**BEA t.b.v planontwikkeling regenwater en
infiltratie, de Brink te Laren**

18 januari 2023
Gemeente Laren
De heer C. Baggerman
Opdrachtnemer: Hoefakker B.V.
Onderzoeker/adviseur: Ries de Jongh

Projectstatus: ontwerpfase

Afbeelding1 : Overzicht locaties grondboringen en proefsleuven

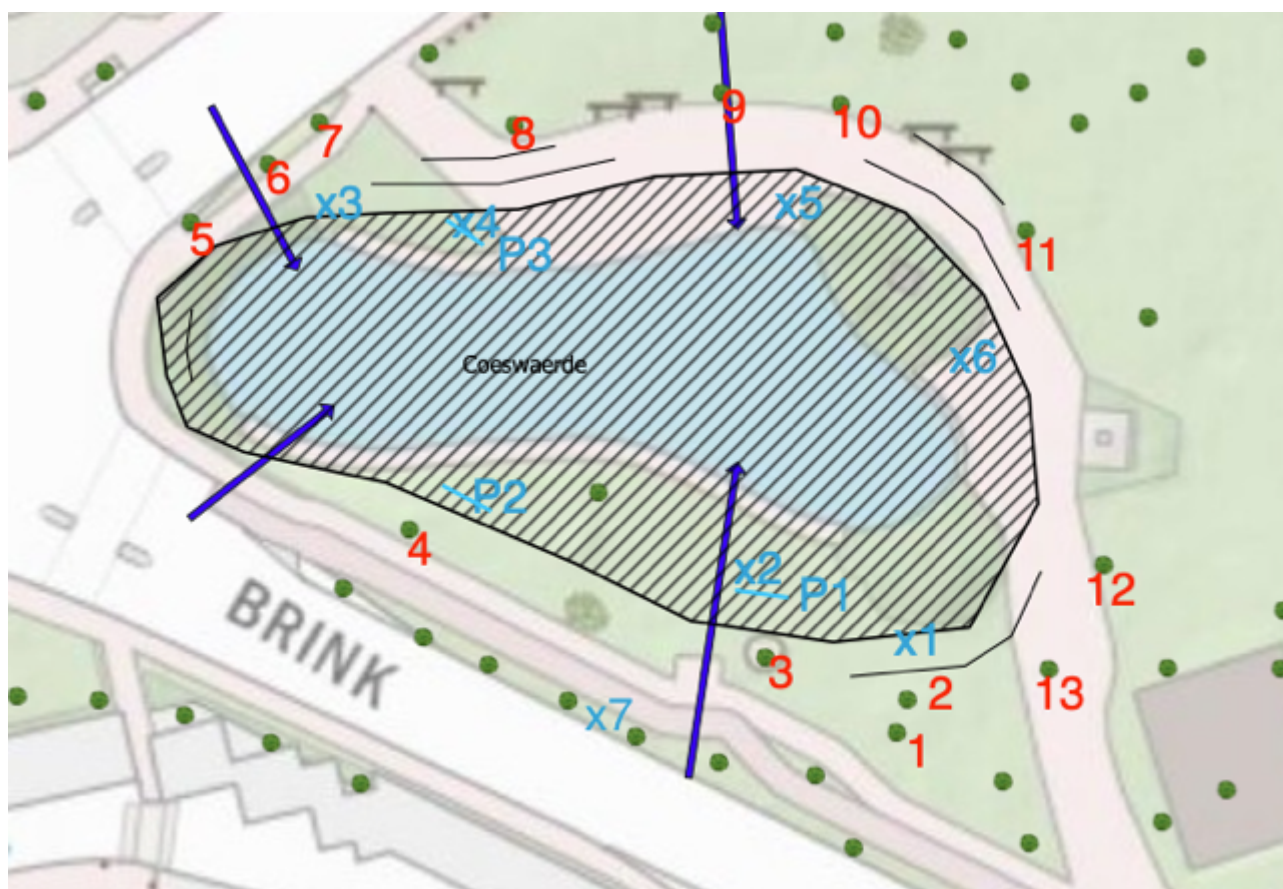
De donkerblauwe pijlen op de afbeelding geven de door Laren regenklaar aangegeven opties weer voor toestroming water

De grondboringen zijn allen op locaties waar optie 3 (zie afbeelding 1) grondbewerking voorstelt.

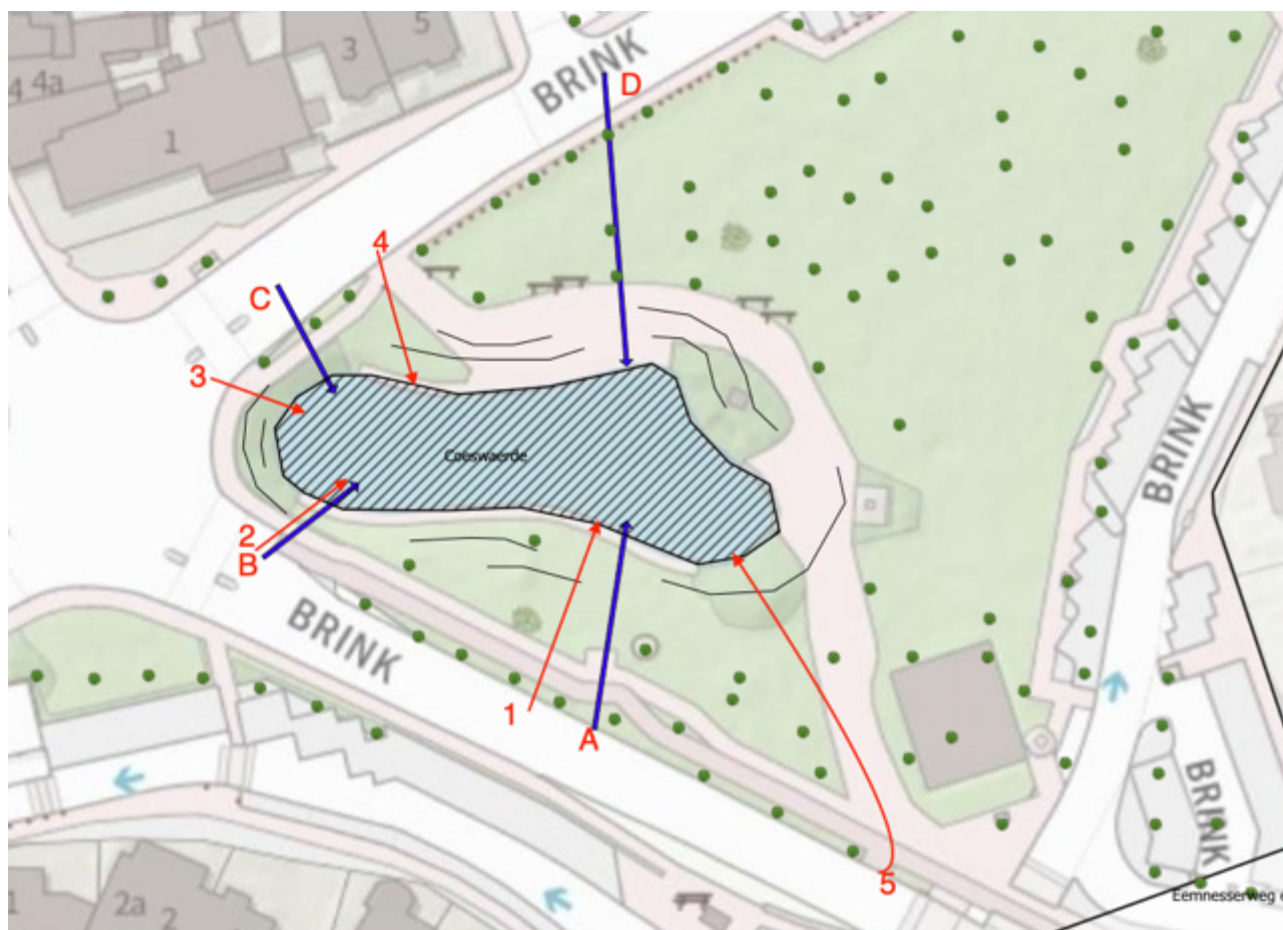
Toestroomplaatsen van het regenwater zoals aangegeven op de diverse optie schetsontwerpen zijn tijdens het onderzoek bekeken op haalbaarheid. De donkerblauwe pijlen A t/m D geven de vooraf gegeven opties weer. Nummers 1 t/m 5 geven de opties weer na veld opname.

Nummers 1 en 4 gaan door de rij bestaande bomen langs de rijbaan, om de maximaal te verwijderen hoeveelheid te behalen dient er grond verwijderd te worden met grondzuig techniek. Nummer 2 en 3 verlagings van het trottoir ter plaatse. Indien nummer 1 t/m 4 onvoldoende toestroom garanderen is er vanaf nummer 5 ook ruimte. Deze mogelijkheden zijn niet met landmeetkundige middelen ingemeten

en zijn gebaseerd op zicht opname in het veld (wel grondboring uitgevoerd bij locatie 1) om uitspoeling van de toplaag te voorkomen de stroompaden verharderen met halfverharding.

bijlage 5 Tekeningen ontwerp opties waterberging

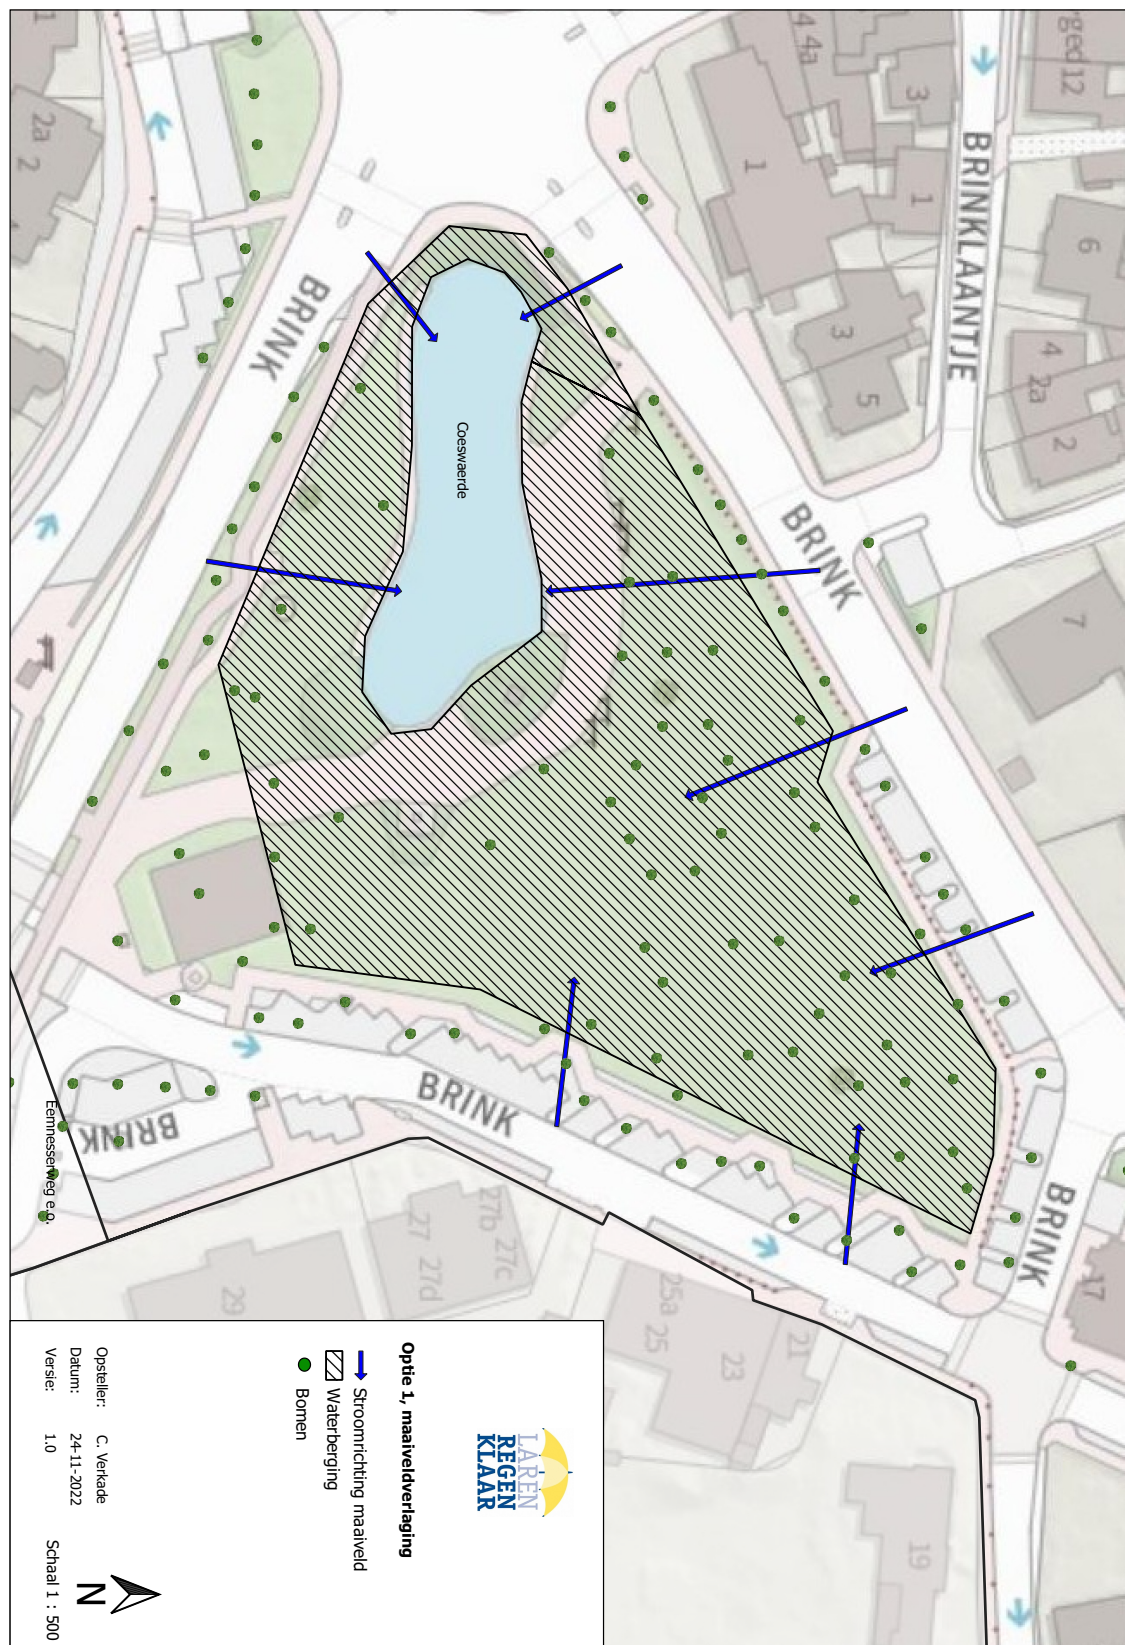
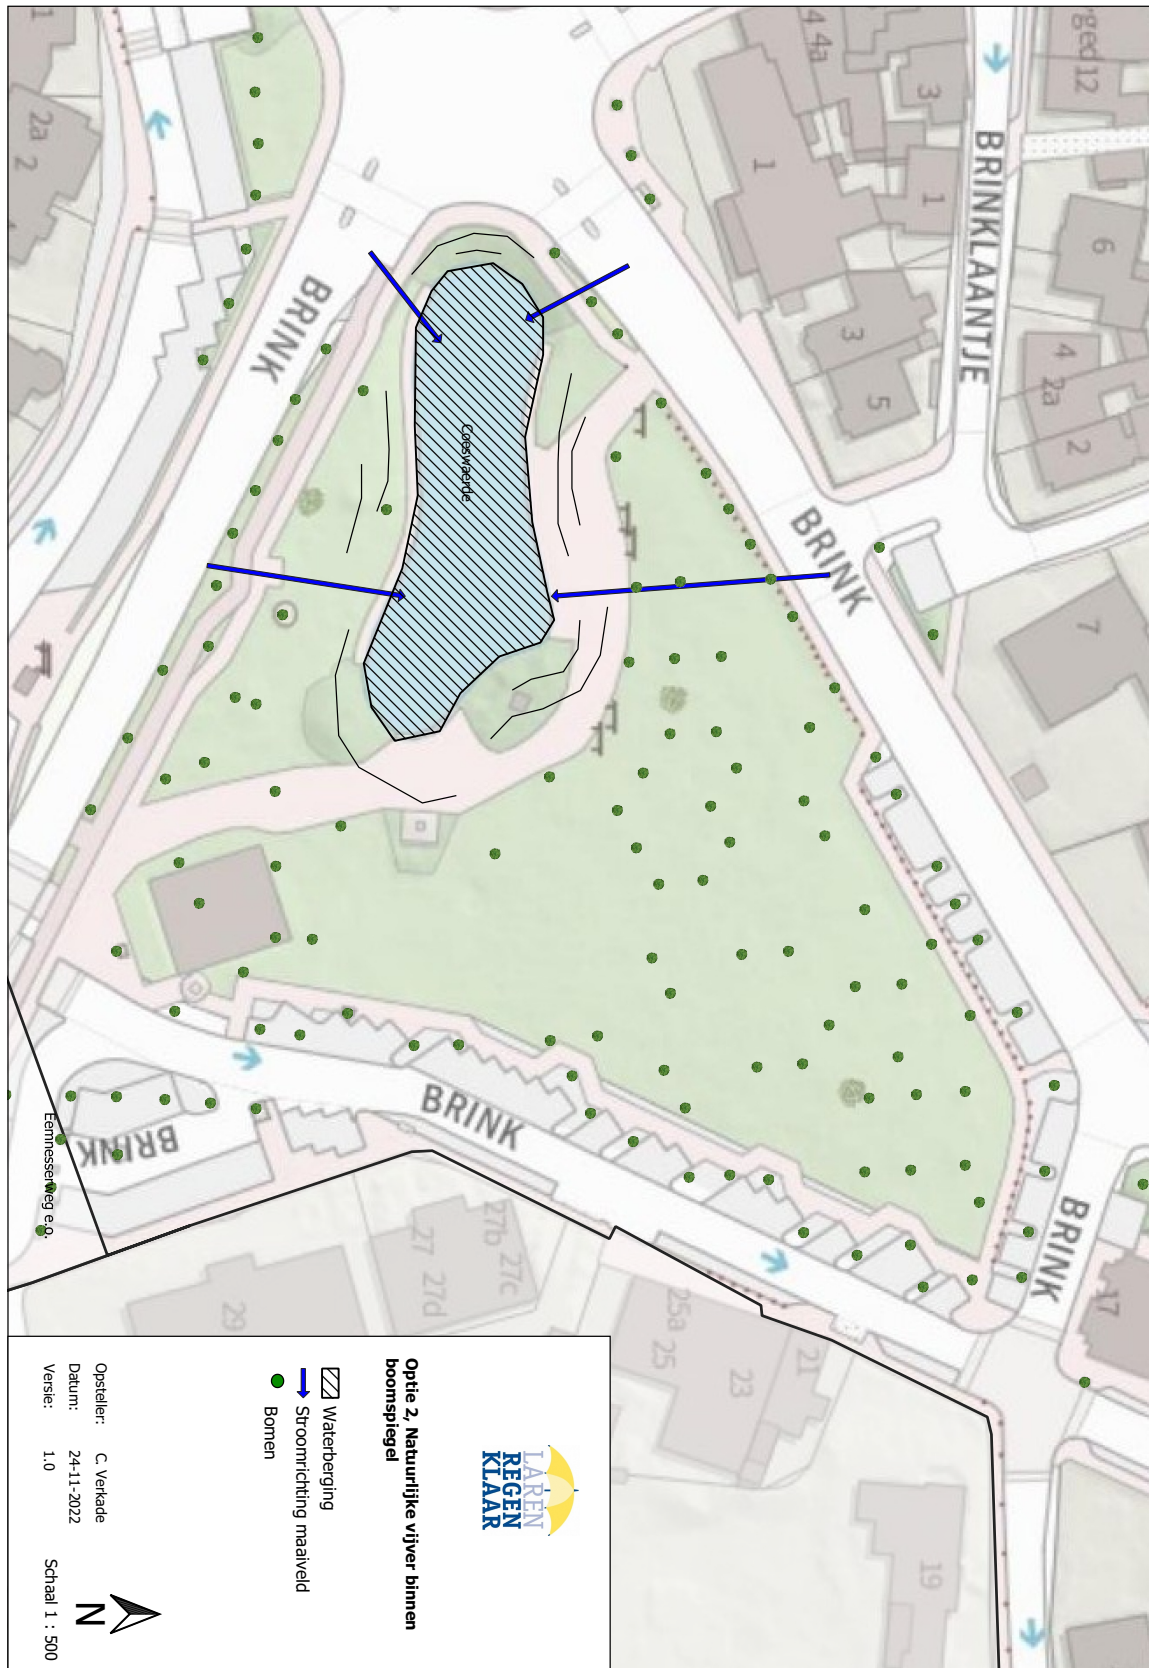
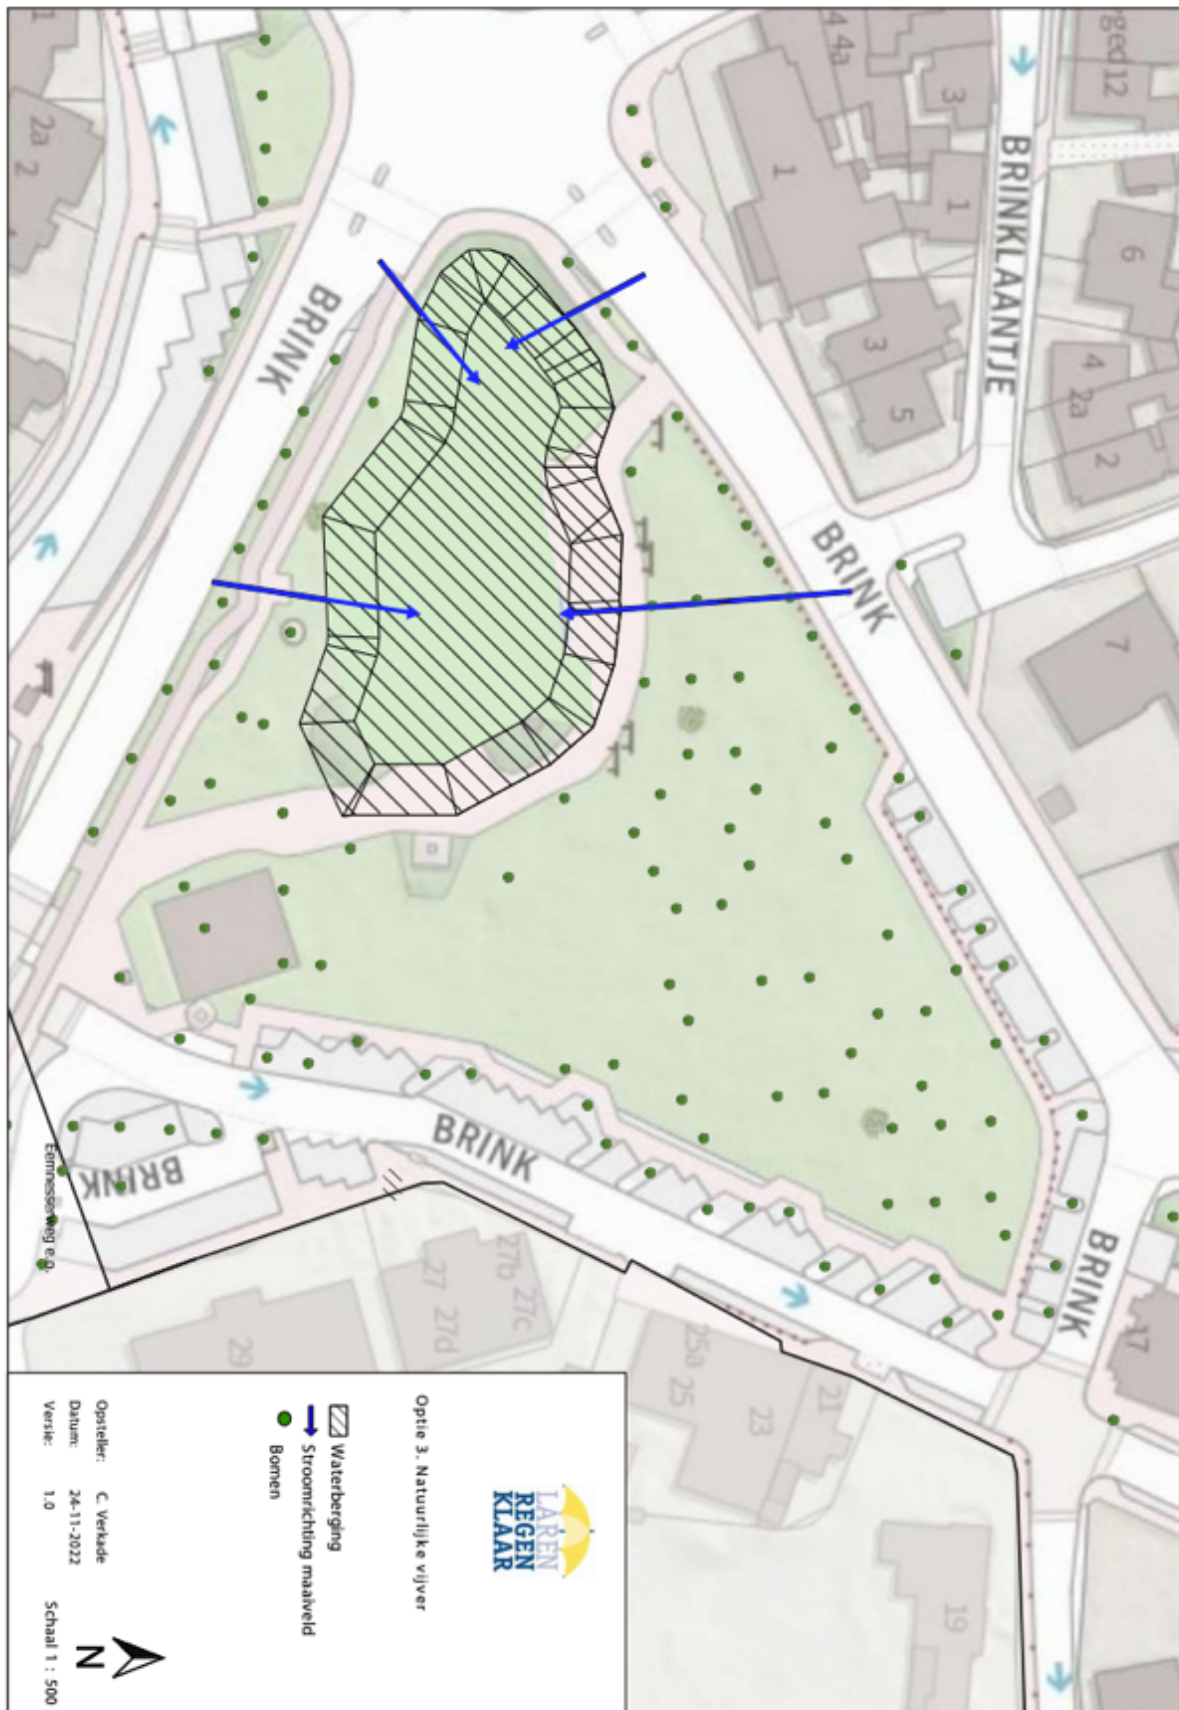
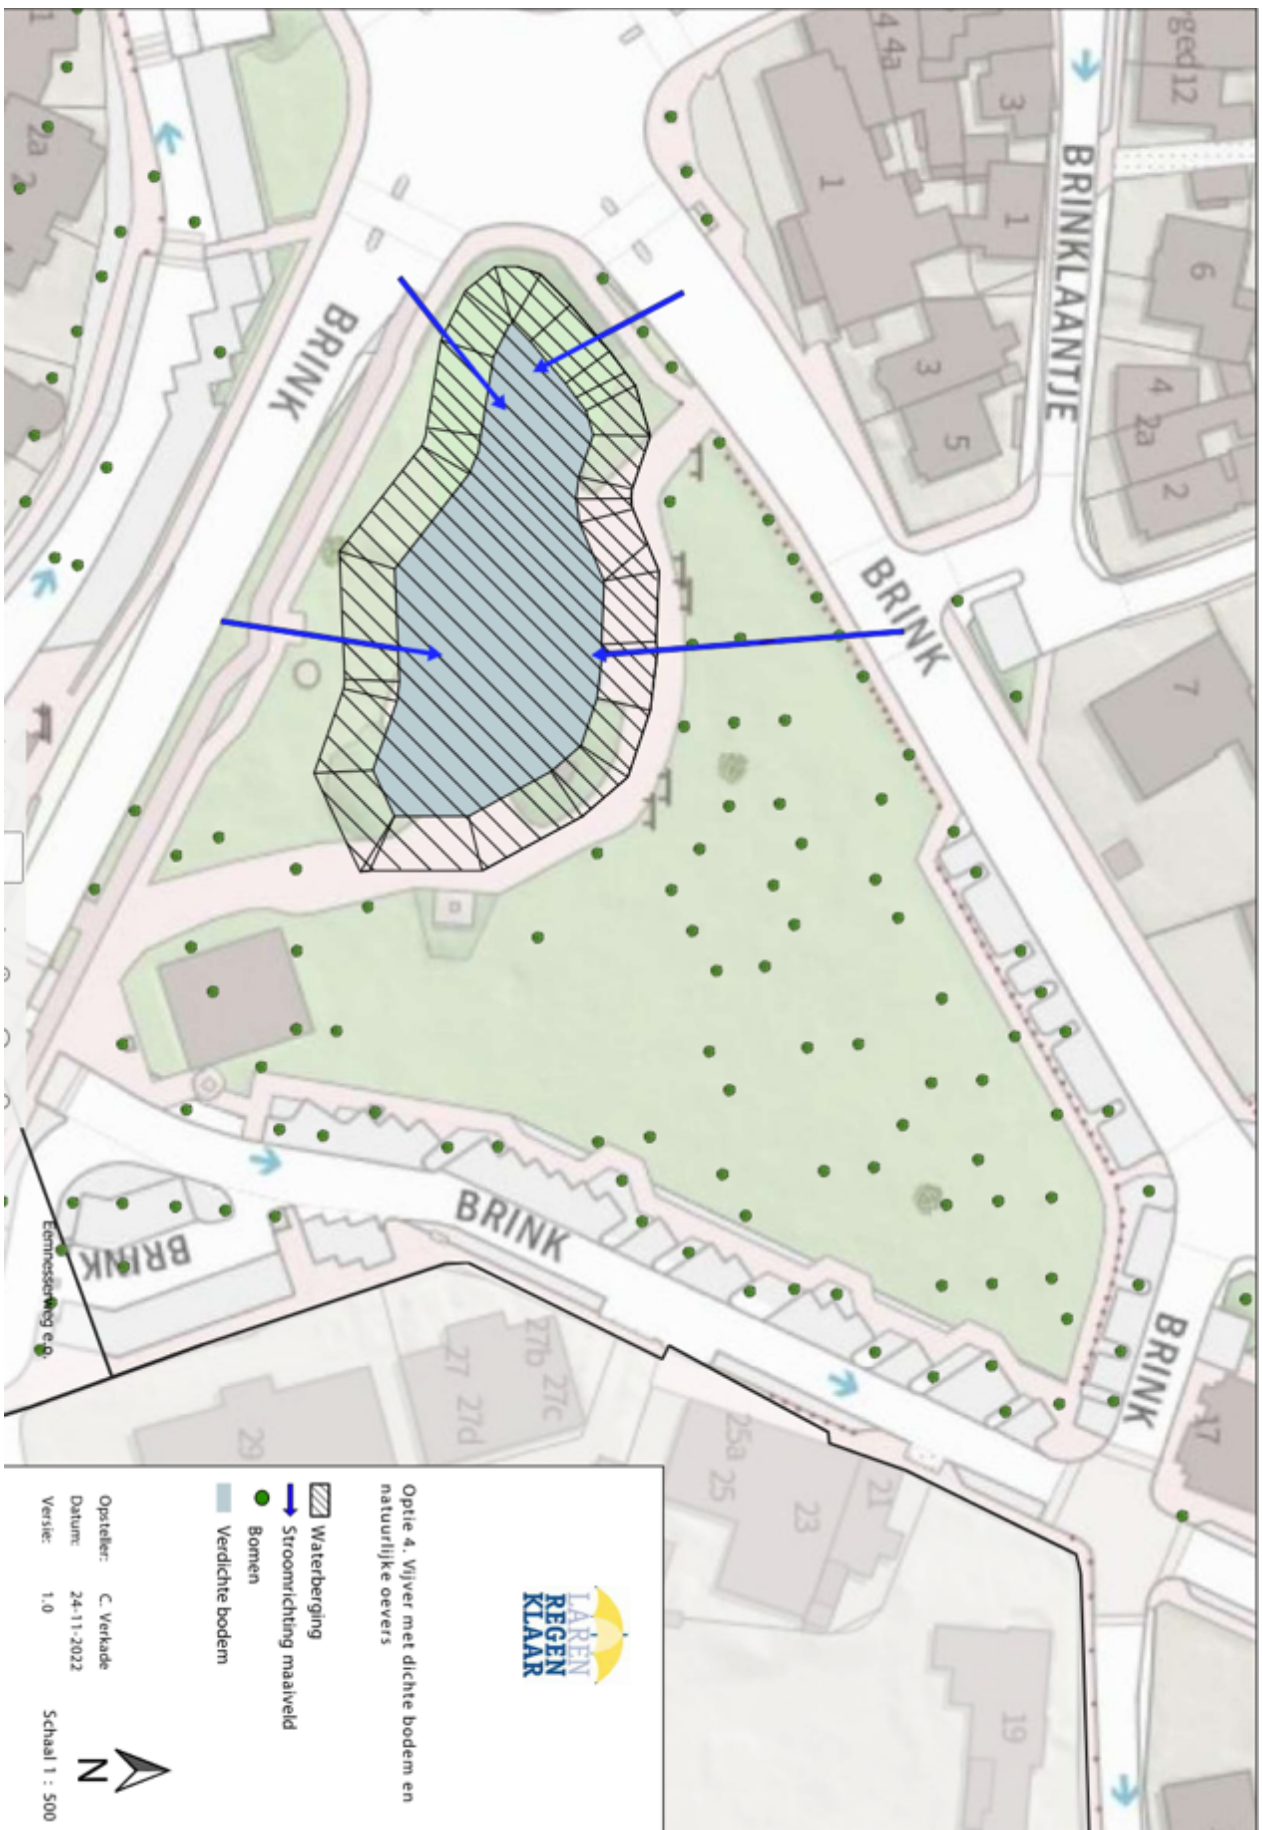
Optie 1, een algehele verlaging van het maaiveld over de gehele Brink is **niet mogelijk** indien men de bomen langdurig wil blijven beheren. Door de beperkte diepte van de bouwvoor op het grote veld, en de vele bomen die er staan, is de bouwvoor intensief beworteld. Veel bomen hebben verhoogde wortel aanzetten wat duidt op oppervlakkige beworteling. De top laag wordt door huidig intensief gebruik zwaar verdicht, juist in deze laag en vlak daaronder bevinden zich nu de meeste wortels

Opties 2 en 3 met een natuurlijke vijver op de huidige locatie van de vijver of een vergrote versie ervan hebben dezelfde voorwaarden bij realisatie.

Er zal een flauw (publiek veilig) talud komen naar de bodem van de vijver. De huidige kroon projecties van monumentale bomen staan dit echter niet toe zonder daar schade aan toe te brengen.

Optie 4 is gelijk aan optie 3 maar met een dichte bodem om het huidige beeld van de Brink met watervoerende vijver te behouden. Voordeel van deze optie is dat het uitzakken van het hangwater beperkter is dan bij optie 3. Nadeel is dat er minder water geborgen kan worden omdat de vijver al water bevat tot op het waterdichte niveau

Optie 13 voorziet in een waterbergingskelder met daarop weer een kunstmatige vijver. Omdat hier met rechte wanden te werken is zal hierbij het meeste aantal kubieke meters te realiseren zijn in waterbuffering op dezelfde oppervlakte. Verder zijn de randvoorwaarden zoals algemeen (paragraaf 4.1) en bij optie 2 en 3 van toepassing.

- Door grondzuig techniek toe te passen binnen de kroonprojectie kan men de schade aan grove wortels (stabiliteitswortels) maar zeker ook aan een deel van de fijne wortels sterk beperken. Door grond tussen en onder de wortels weg te zuigen zullen ze afhankelijk van de boomsoort voor een deel verlaagd kunnen worden en met het talud mee kunnen lopen in de toekomst, Uiteraard dient het talud dan wel met een bomengrond te worden afgewerkt. Minimale laag bomengrond 60 cm.

Voor **maximaal behoud** van alle bomen zal **optie 13** uiteindelijk de minste impact hebben op het huidige bomenbestand. Exacte bepaling van afmetingen ten opzichte van het huidige schetsontwerp zal in later stadium moeten plaats vinden. Behoud van de bomen 3 ,4 en 8 staan daarbij dan voorop (niet graven in de kroonprojectie.) Voor de optie **natuurlijke vijver** zal **optie 2** de meest gunstige zijn voor de bomen.
